ARTIS Aquariumgebouw

DIALOOGFASE- 30 november 2021

Uitkomst na overleg en rondgang op 21 oktober

ZOLDER

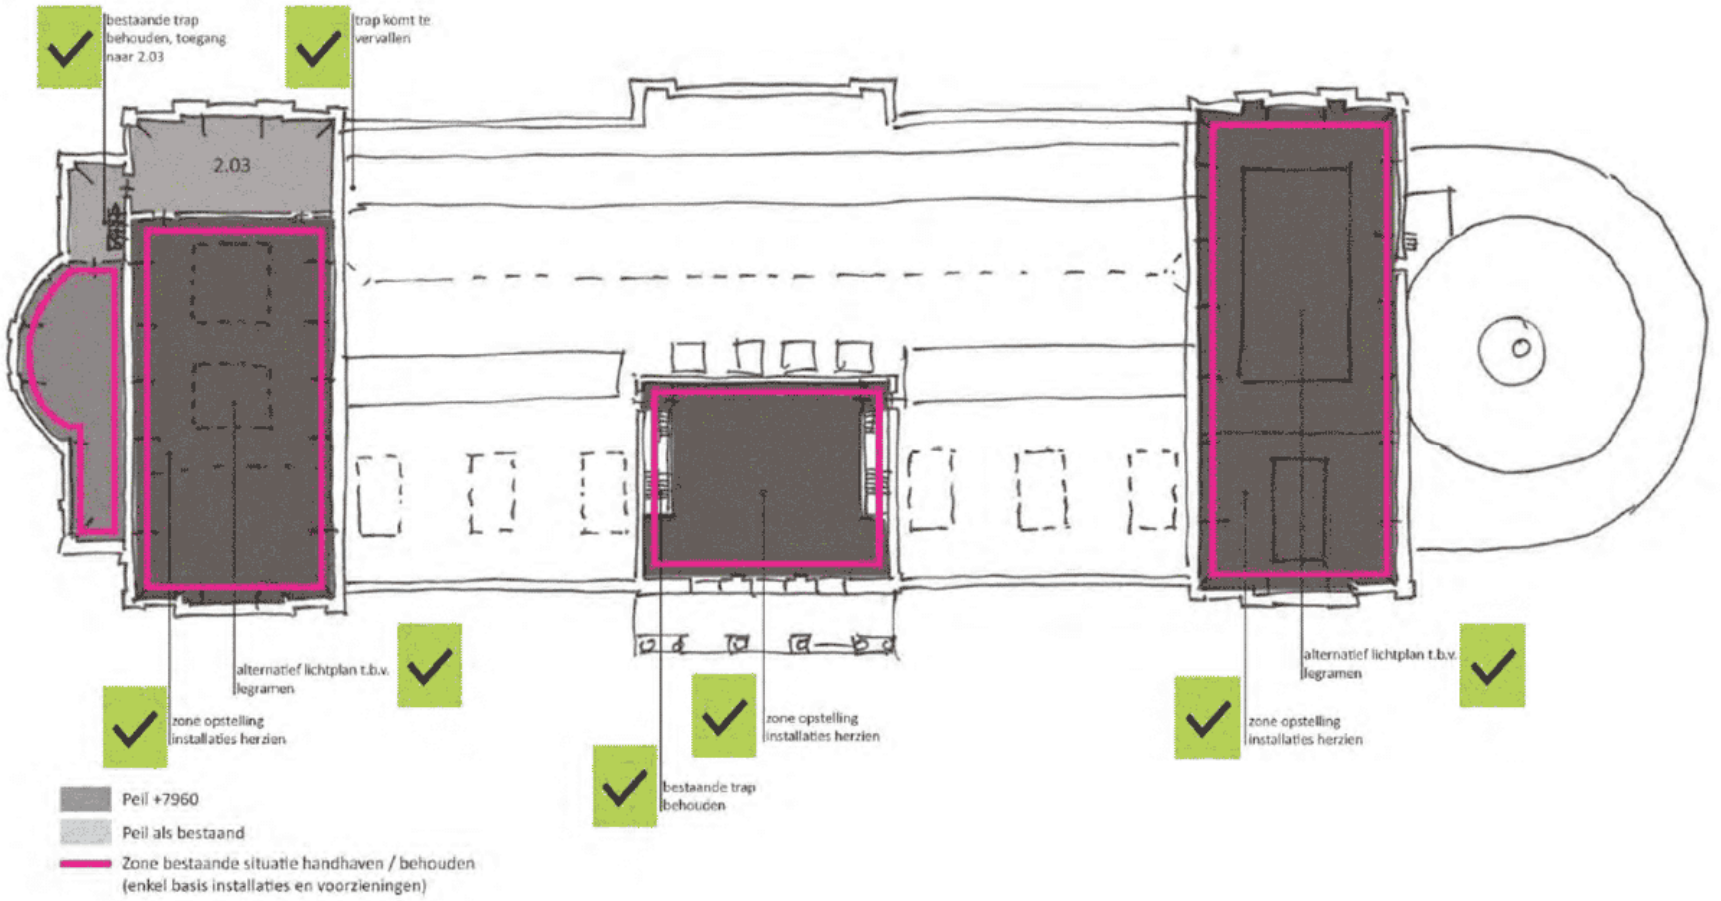
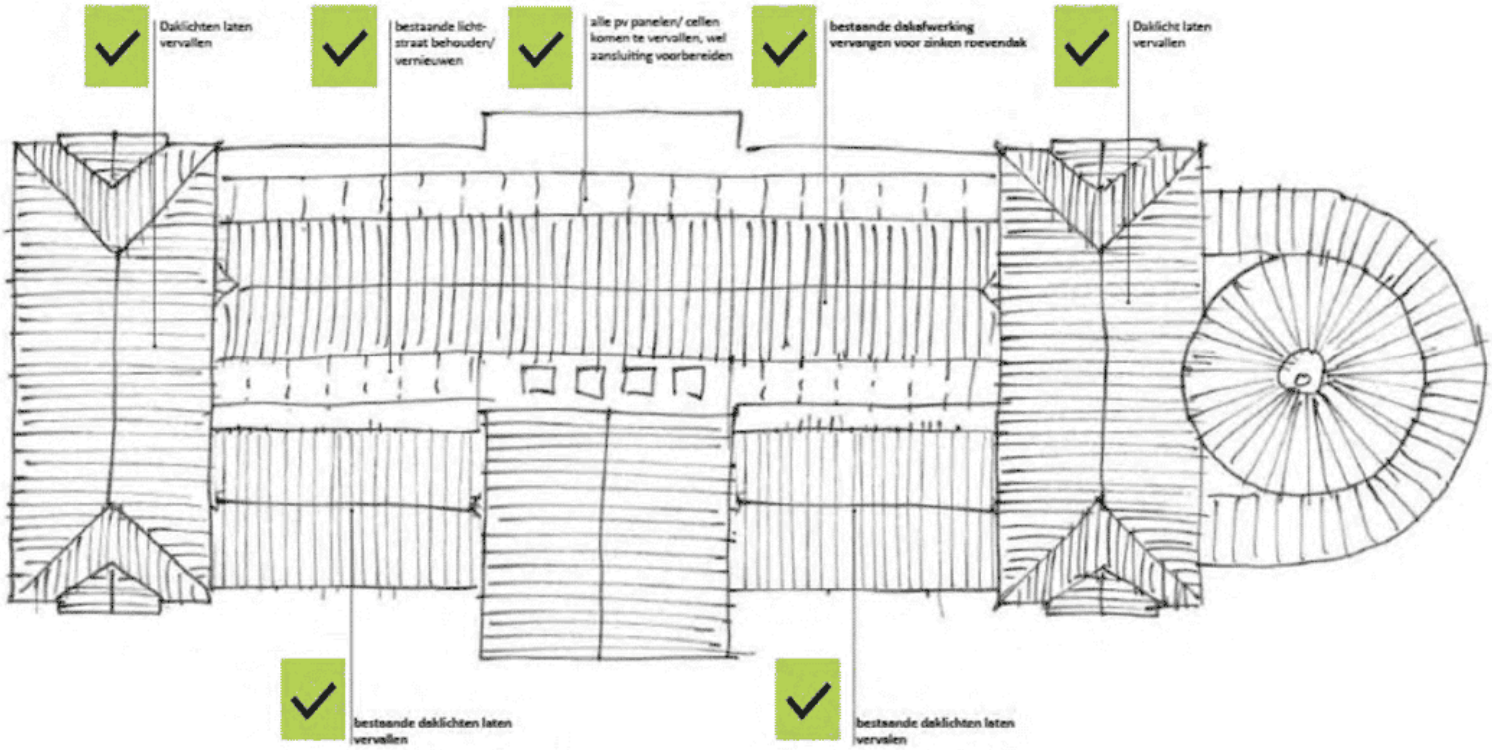
bestaande trap behouden, toegang naar 2.03
trap komt te vervallen
2.03
alternatief lichtplan t.b.v. legramen
zone opstelling installaties herzien
bestaande trap behouden
zone opstelling installaties herzien
alternatief lichtplan t.b.v. legramen
zone opstelling installaties herzien
Peil +7960
Peil als bestaand
Zone bestaande situatie handhaven / behouden (enkel basis installaties en voorzieningen)

DAK

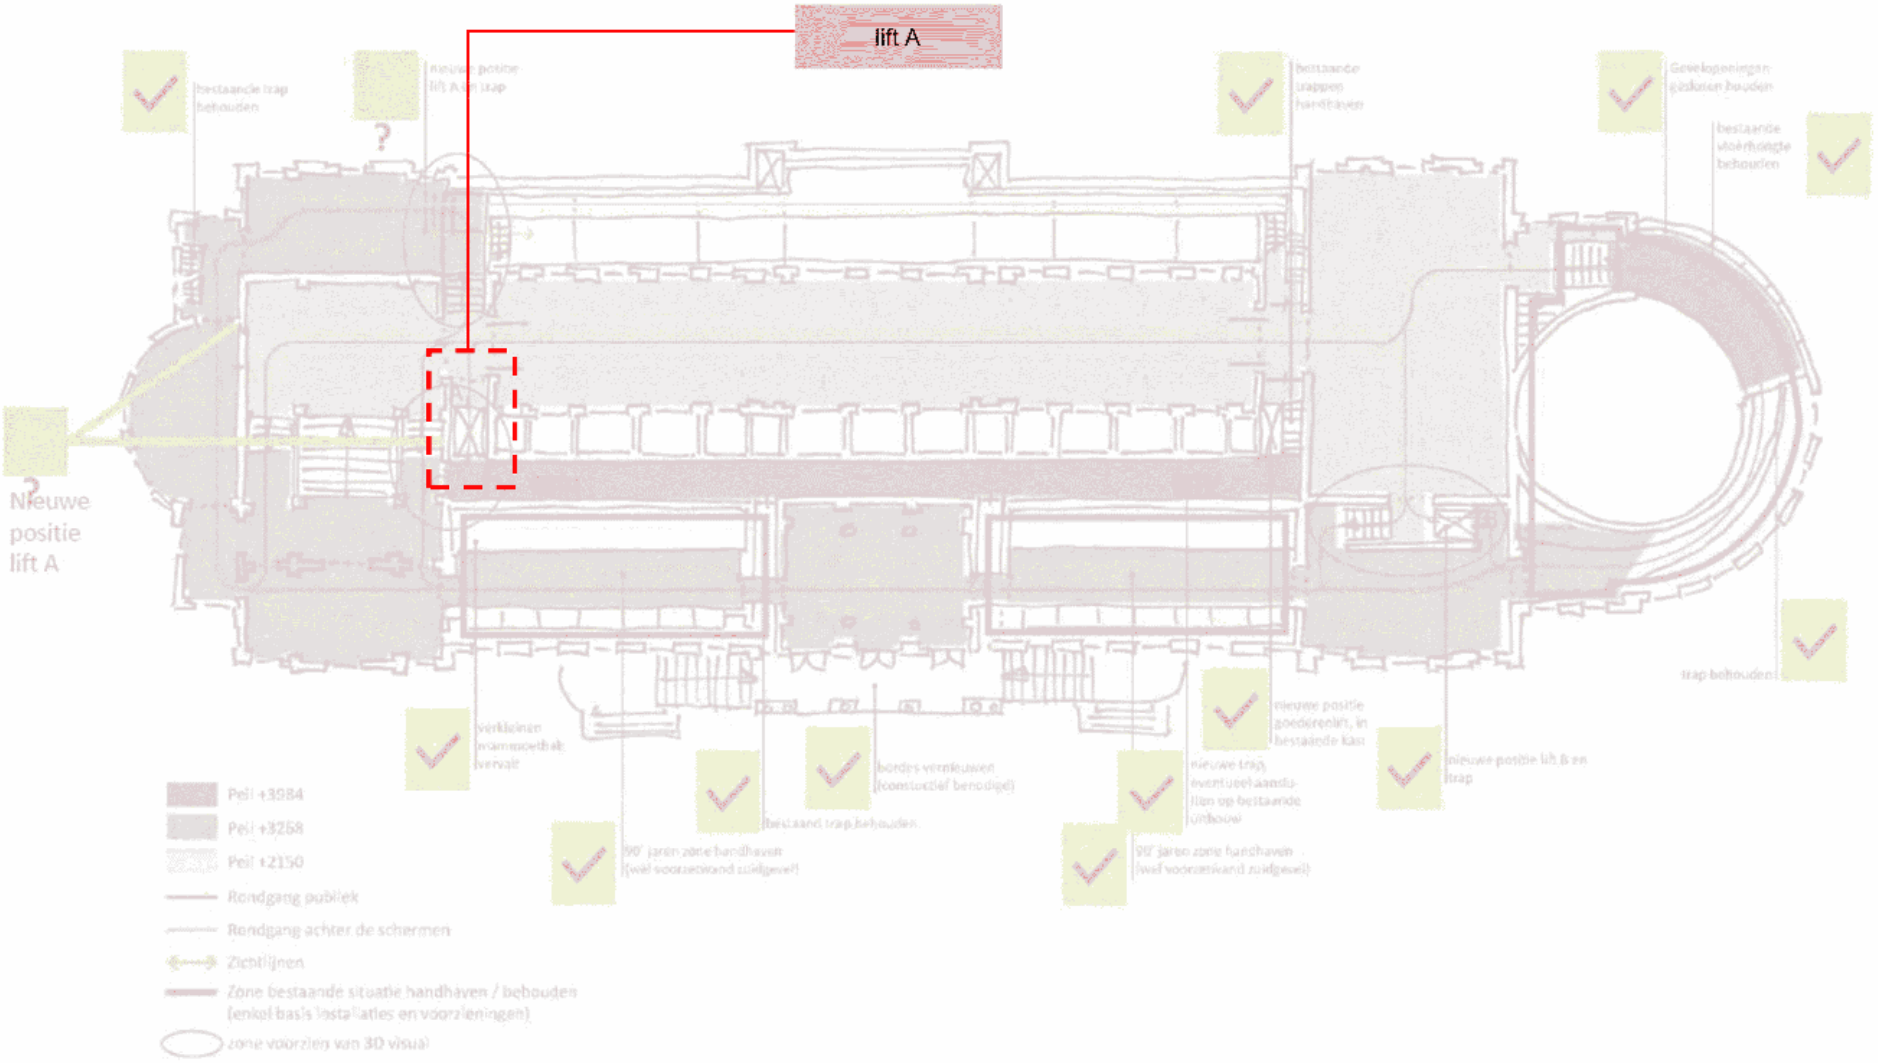
Daklichten laten vervallen
bestaande licht-straat behouden/ vernieuwen
alle pv panelen/ cellen komen te vervallen, wel aansluiting voorbereiden
bestaande dakafwerking vervangen voor zinken roevendak
Daklicht laten vervallen
bestaande daklichten laten vervallen
bestaande daklichten laten vervallen

ALTERNATIEF OP VERGUNNING BEGANE GROND

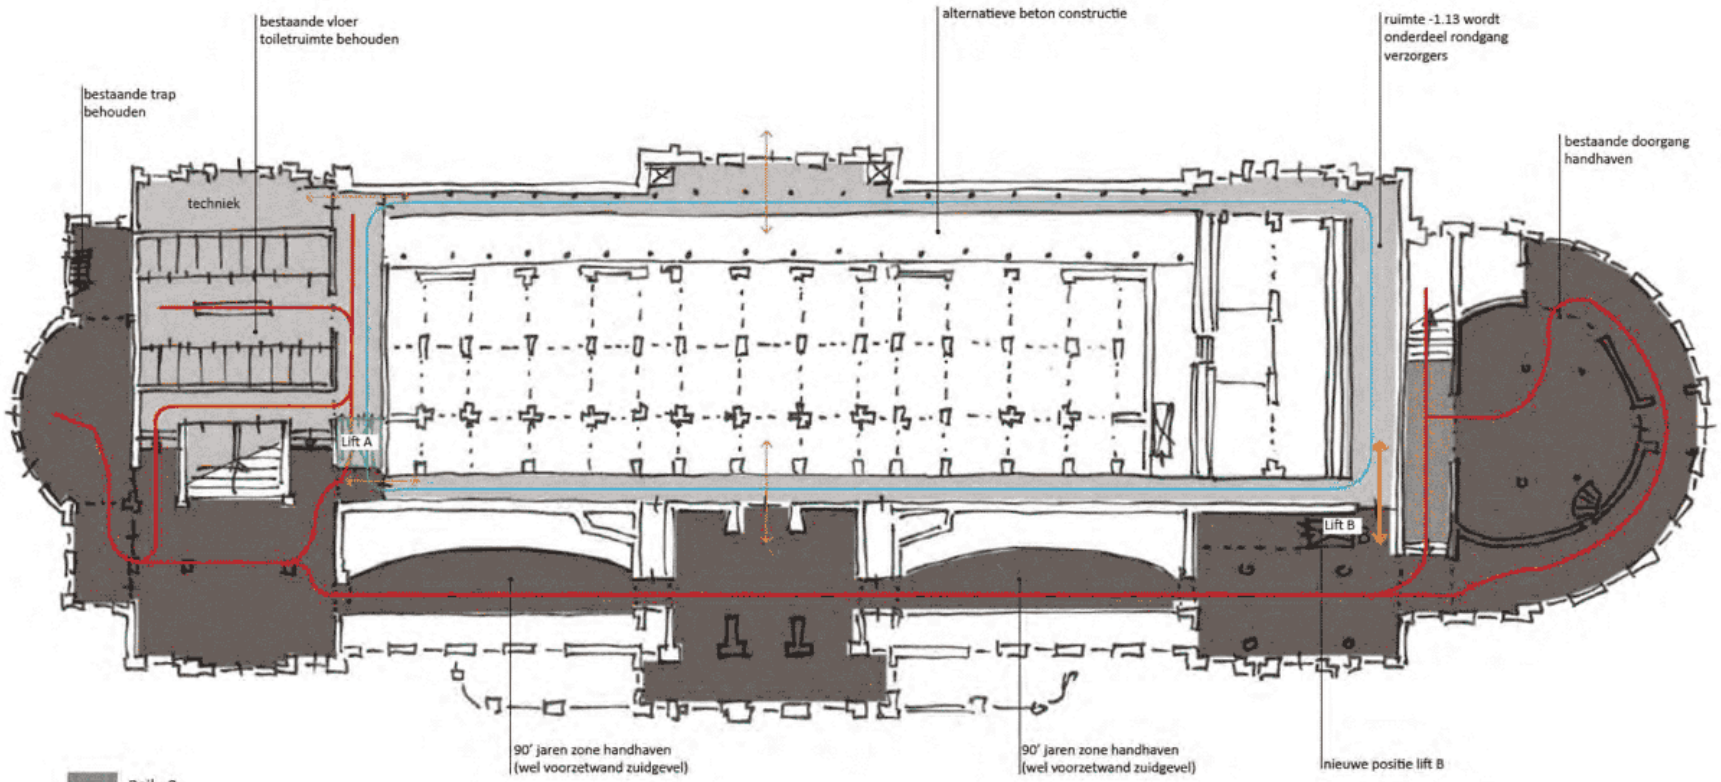
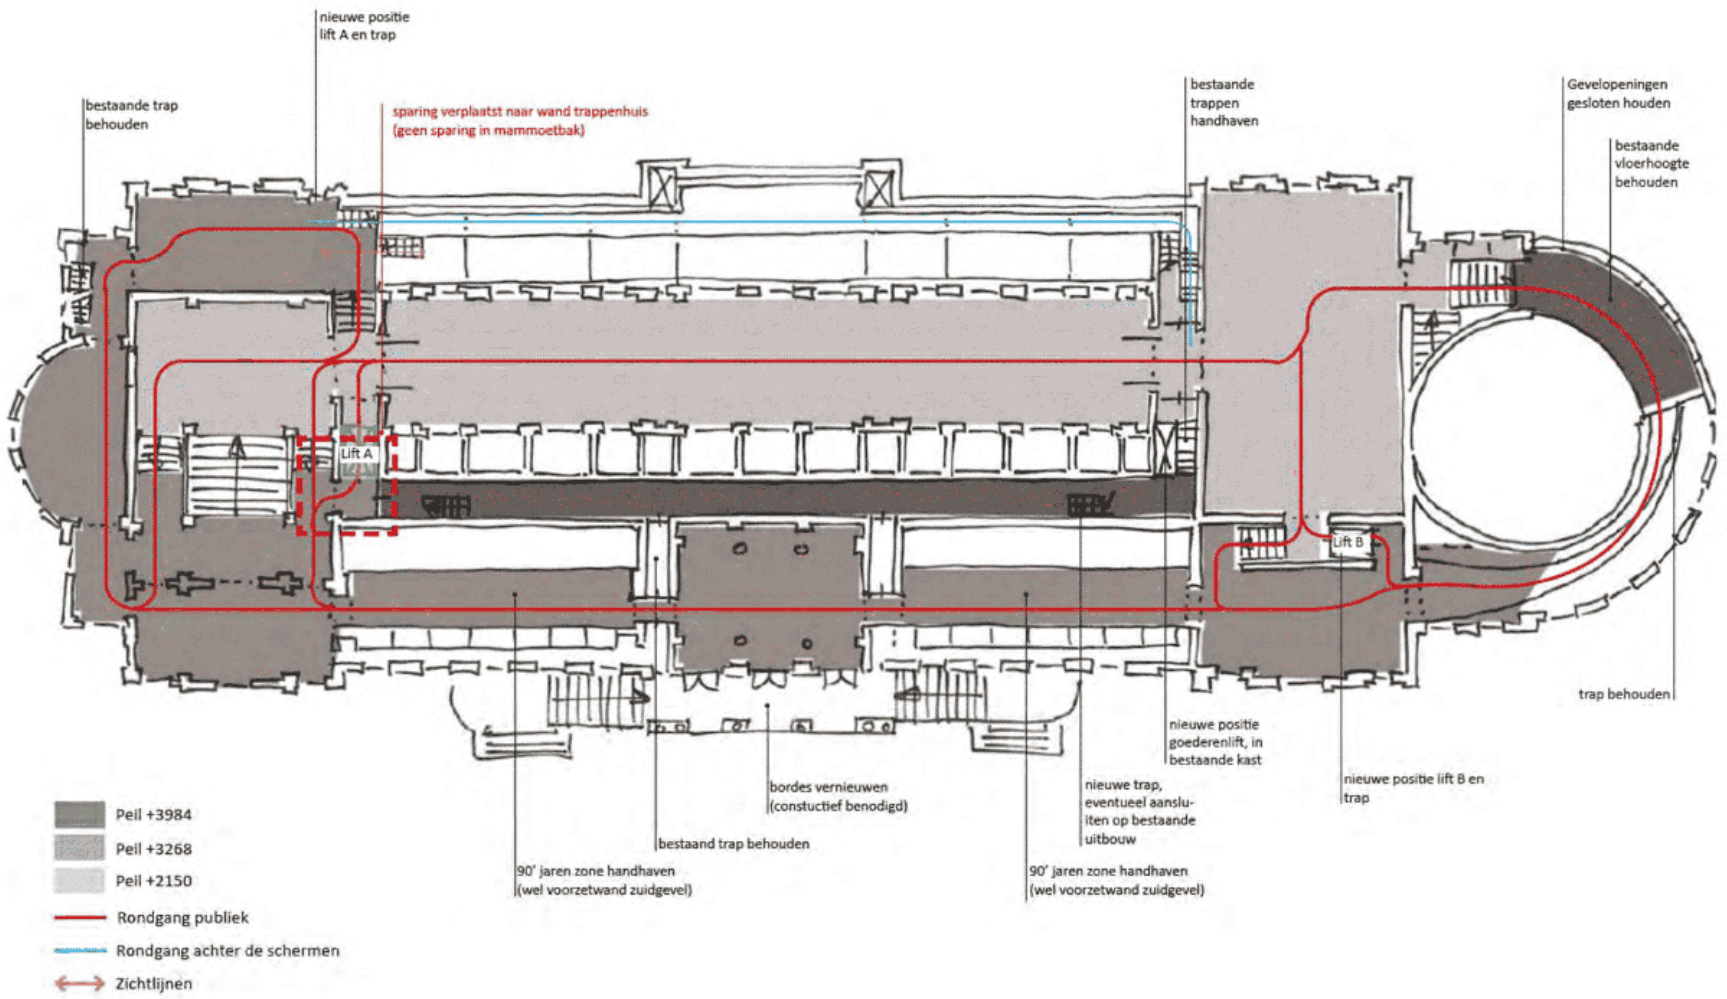
De risico's van de vergunningsvariant waren aanleiding om te zoeken naar een alternatief. We hebben gezocht naar een ontwerp waarin de risico's van de vergunningsvariant ontnomen worden maar de ruimtelijke en functionele voordelen behouden blijven.
De positie van de lift in de logistieke zone naast het hoofdtrappenhuis lijkt nog altijd de meest voor de hand liggende positie. Toegankelijkheid en ruimtelijkheid zijn hier optimaal.
Als de mamoetbak ongewijzigd in stand gehouden wordt dan betekent dit dat de lift op en andere manier toegankelijk gemaakt zal moeten worden. Het ligt daarom voor de hand om een nieuwe sparing te voorzien in de wand naast het hoofdtrappenhuis. De sparing wordt gemaakt in een monumentale geornamenteerd wandvlak met in de directe nabijheid enkele monumentale deuren.
Daarom zal deze sparing subtiel en met grote zorgvuldigheid ingepast moeten worden. Detail, proportie en hiërarchie zijn een belangrijk aandachtspunt in deze variant.

VERGUNDE SITUATIE BEGANE GROND

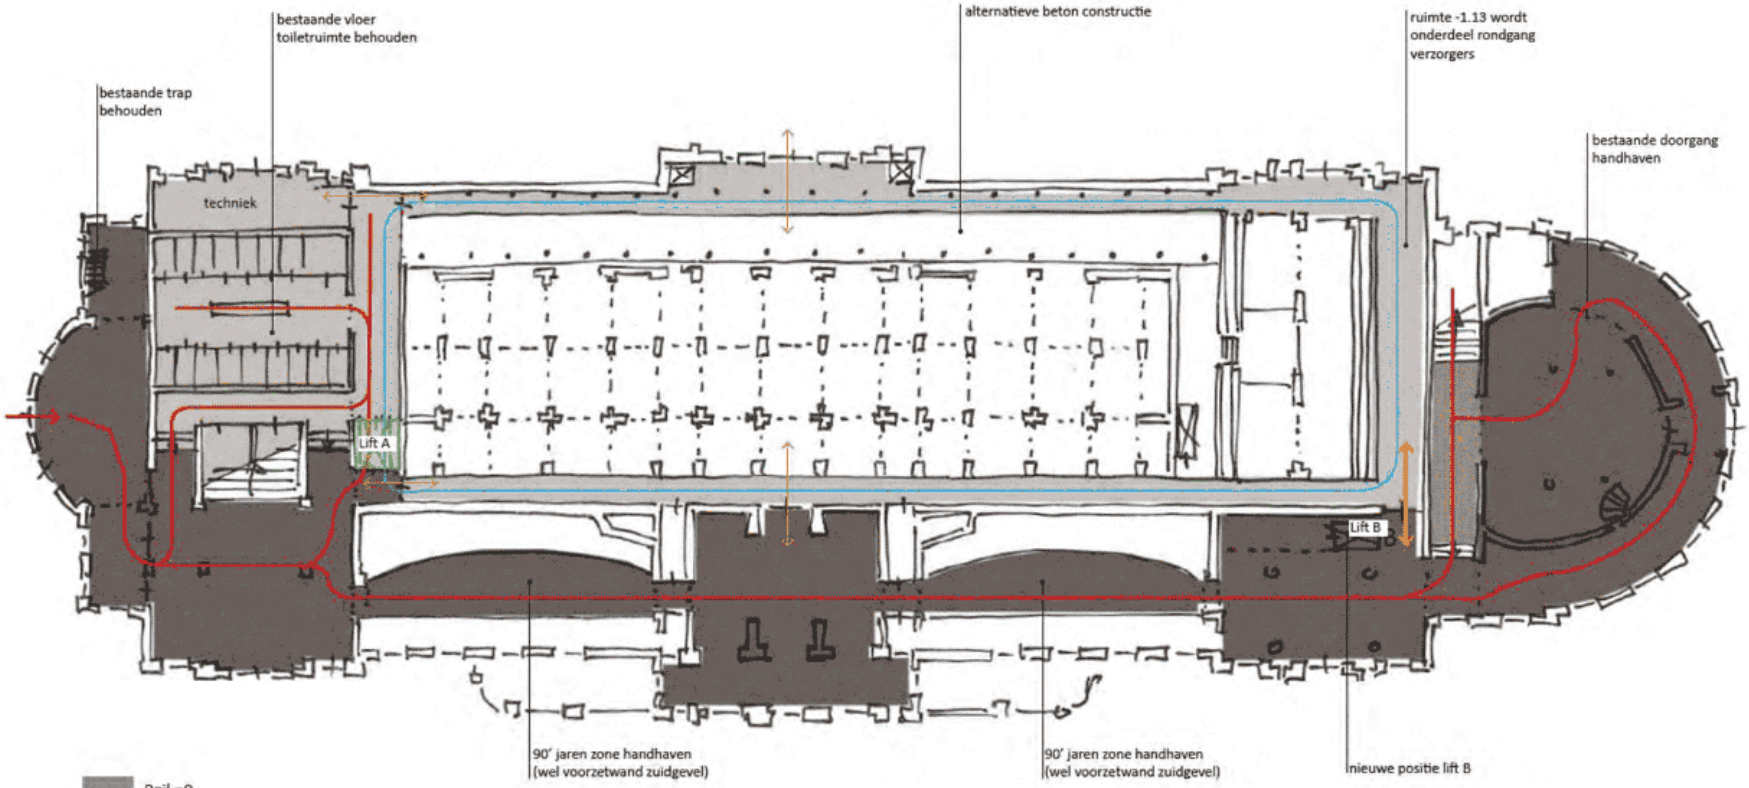
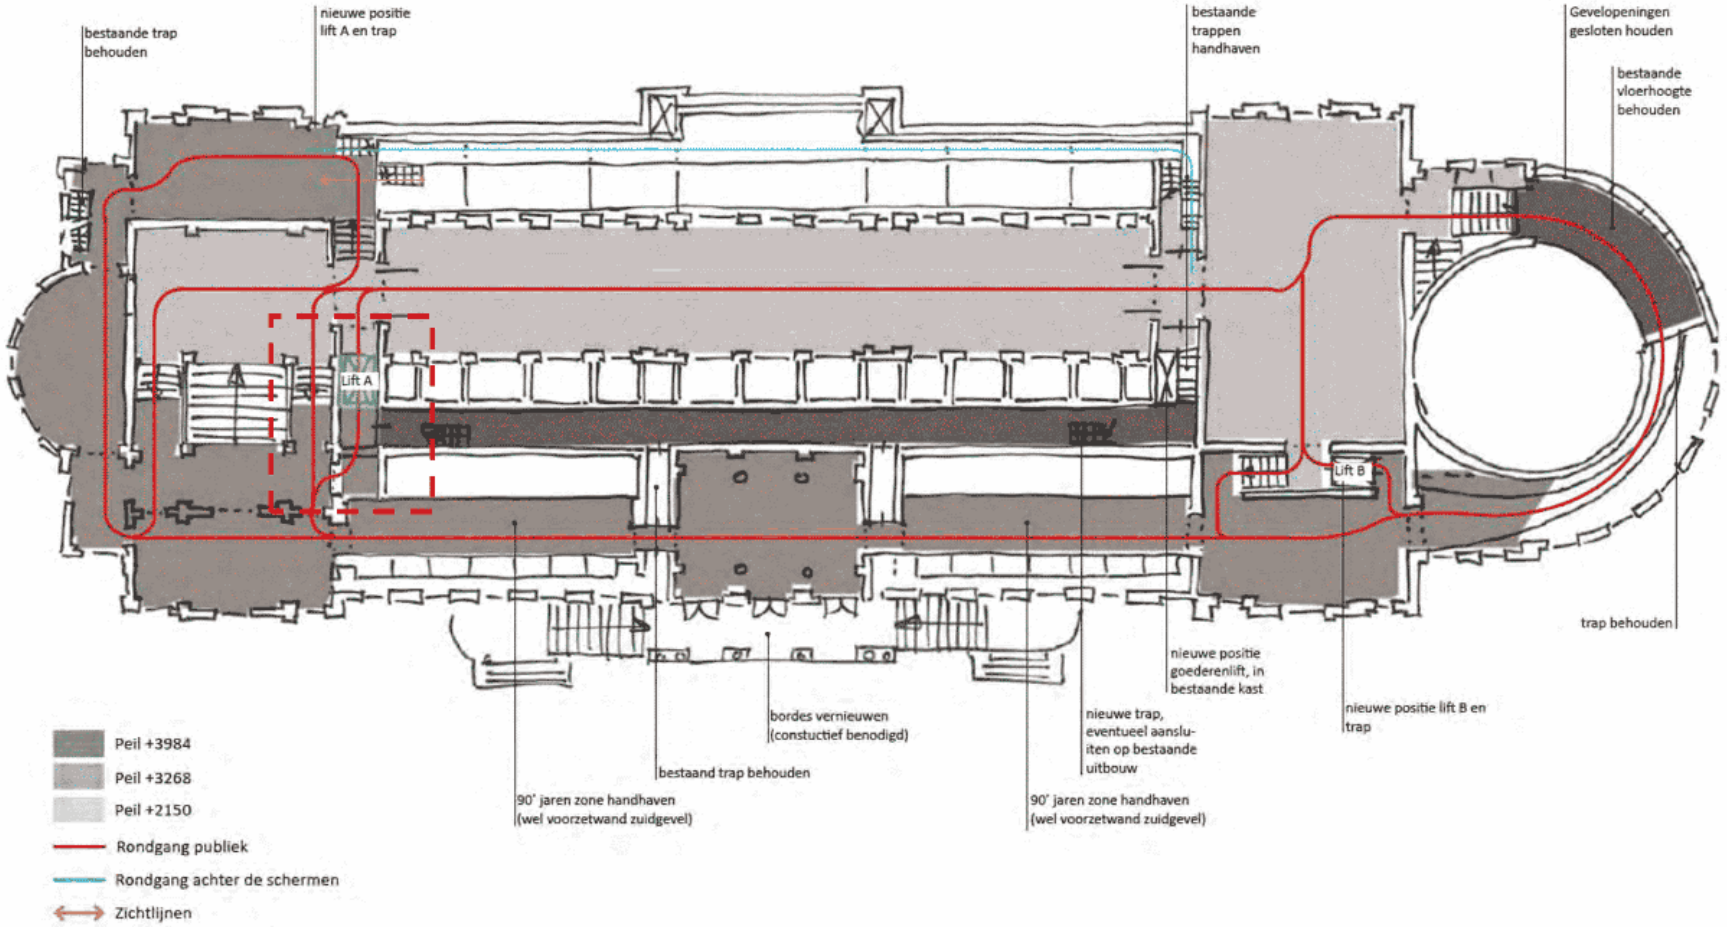
In de vergunde situatie is de lift op een nieuwe positie geplaatst. Dit om te kunnen voldoen aan de uitgangspunten van Artis waarin met name de toegankelijkheid en de cultuurhistorische waarde centraal staan. De lift is in deze opzet gepositioneerd in een facilitaire zone nabij het hoofdtrappenhuis. De positionering is logisch omdat deze op de scheiding ligt van de monumentale expositieruimtes en de ruimtes achter de schermen. Enerzijds is de lift hiermee netjes weggewerkt, anderzijds kan deze de ruimtes voor- en achter de schermen bedienen. Alle niveaus en ruimtes worden hiermee integraal toegankelijk. Om de lift bereikbaar te maken zouden we idealiter de dichtgezette monumentale deuren ter plaatse van de mamoetbak weer in gebruik willen nemen. Consequentie hiervan is dat de mamoetbak ingekort moet worden. Dit blijkt een technische uitdaging met grote risico's en daardoor is het geen haalbare variant.
